**Commissie en datum:** Commissie Ruimte 7 april 2025

**Steller vragen en fractie:** Simon Wessels namens GroenLinks

**Onderwerp:** Stedenbouwkundig plan Lommerrijk

Hieronder schetsmatig het verschil tussen 2 bouwlagen inclusief kap en 2 bouwlagen plus een kap weergegeven:

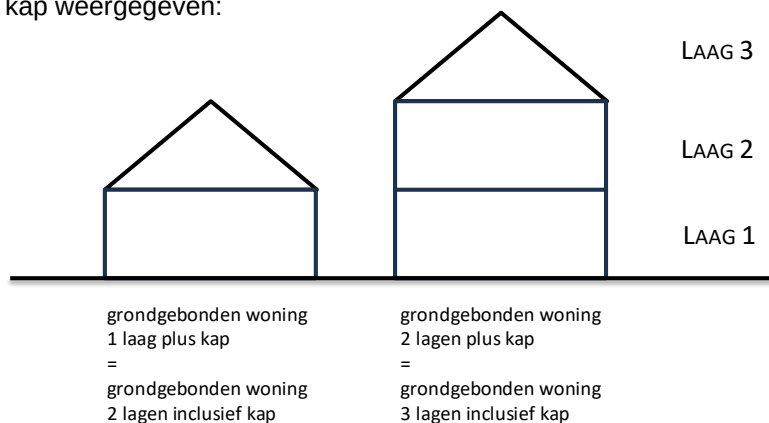
5. *In de visie staat: “De molenbiotoop beperkt de hoogte van de woningen tot 2 bouwlagen inclusief kap resp. 2 bouwlagen plus een kap.” Staat daar niet 2 x hetzelfde? En moet de molenbiotoop zo beperkend zijn? De wethouder zei eerder toe dit na te gaan.*

2 bouwlagen inclusief kap betekent een begane grond en een eerste verdieping, waarbij de eerste verdieping voorzien is van een kap. Bij 2 bouwlagen plus kap is er naast de begane grond en eerste verdieping nog een tweede verdieping, waarbij de kap zich in ieder geval op de tweede verdieping bevindt; de begane grond en 1<sup>e</sup> verdieping kunnen volwaardige verdiepingen zijn, zonder schuine kanten. Overigens zijn er verschillende soorten kappen

mogelijk. Ook kan de kap (goot) wat lager beginnen. Dit wordt bij het architectuurontwerp duidelijk. De molenbiotoop is echter leidend voor de bouwhoogte.
